Zlepšení kvality vod horního povodí řeky Moravy - II. fáze CCI 2009CZ161PR002, Akcept. č.: 08022651 OPŽP		
změnový list č.		Datum předložení
Ev.č.	ZL-047-S-Z-SO 3,004	Datum schválení
Objednatel	Vodohospodářská zařízení Šumperk, a.s., Jilová 6, 787 01 Šumperk	
Správce stavby	Sdružení API-VRV, vedoucí partner API spol. s r.o., Palackého 12, 150 56 Praha 5	
Zhotovitel	IMOS Brno, a.s., Olomoucká 174, 627 00 Brno	
Změnový list předkládá:	zhotovitel	
Charakter změny:	Práce neobsažené v ZDS xx)	Oprava položek dle skutečnosti
Stavba / objekt / úsek:	3. Město Zábřeh / SO 3.004 - LOKALITA UL. 28. ŘÍJNA / STOKA 04.1	
<u>Specifikace změny:</u> Při provádění odlehčovací stoky 04.1.o na ulici 28. října byly v úseku Š 04.1o-8 až Š 04.1o-9, v prostoru vjezdu do areálu uhelných skladů (US), zjištěny dvě neznámé boční stoky (DN 400 a DN 500), které vychází z areálu US. Stoka DN 400 výškově koliduje s realizovanou stokou 04.1o. Stoka DN 500 prochází těsně nad stokou 04.1o. Zhotoviteli se podařilo zjistit, že stoka DN 500 je pravděpodobně přípojka na odlehčení areálové kanalizace z US a přípojka DN 400 je jedna z přípojek jednotné kanalizace z US. Zhotovitel navrhuje: a) stoku DN 500 podchytit a napoj

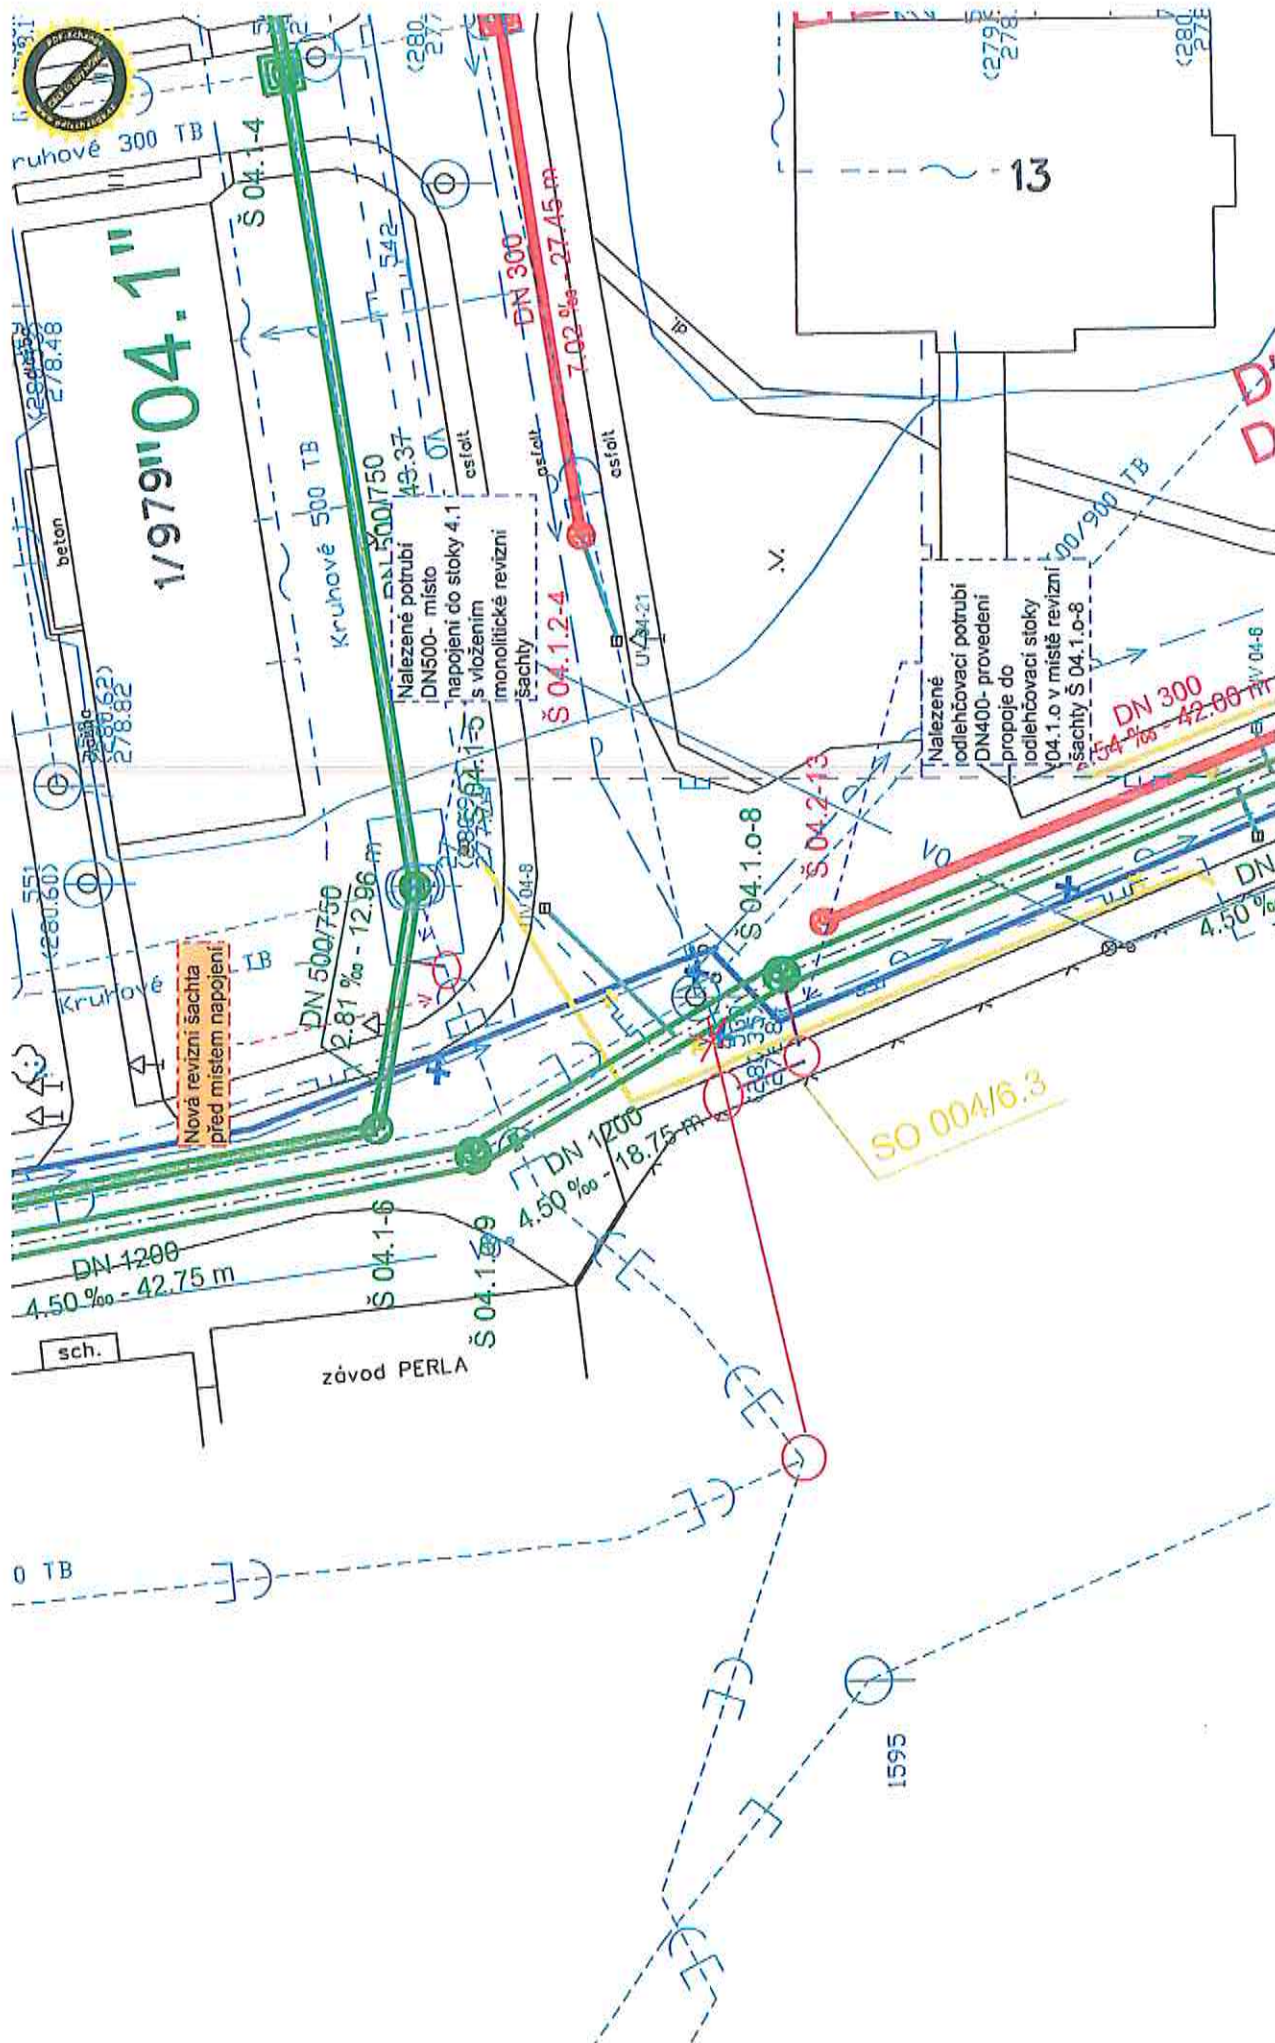
Při provádění odlehčovací stoky 04.1-o v úseku Š04.1.o-8 až Š04.1.o-9, v prostoru vjezdu do areálu uhelných skladů (dále jen „US“), jsme zjistili dvě neznámé boční stoky DN 400 a DN 500. Tyto stoky vychází z objektu US.

Neznámá stoka DN 400 výškově koliduje s budovanou stokou 04.1-o. Neznámá stoka je asi přípojka na odlehčení areálové kanalizace US.

Neznámá stoka DN 500 prochází těsně nad nově budovanou stokou. Tato neznámá stoka je jednou z přípojek jednotné kanalizace z US.

Stoku DN 500 podchytit a napojit do stoky 04.1o. Podchycení bude provedeno potrubím DN 500 PP a dvěma novými šachtami (jedna prefa, jedna monol. dno) a dodatečnou navrtávkou do šachty 04.1o-8.

Stoku DN 400 přerušit dodatečně vloženou šachtou těsně před stokou 04.1. Mezi vloženou šachtu a stoku 04.1 vložit krátký propoj DN 250 KT + jednu RŠ s monol. dnem a napojit navrtávkou přímo do potrubí v úseku mezi šachtami 04.1-5 a 04.1-6.

Projektant s navrženým řešením souhlasí. Vzniklou situaci nebylo možno předvídat, neboť podklady o prostorové poloze bočních stok nebyly v době zpracování zadávací dokumentace k dispozici. Bez navržených úprav nebude možné zachovat odkanalizování areálu US.
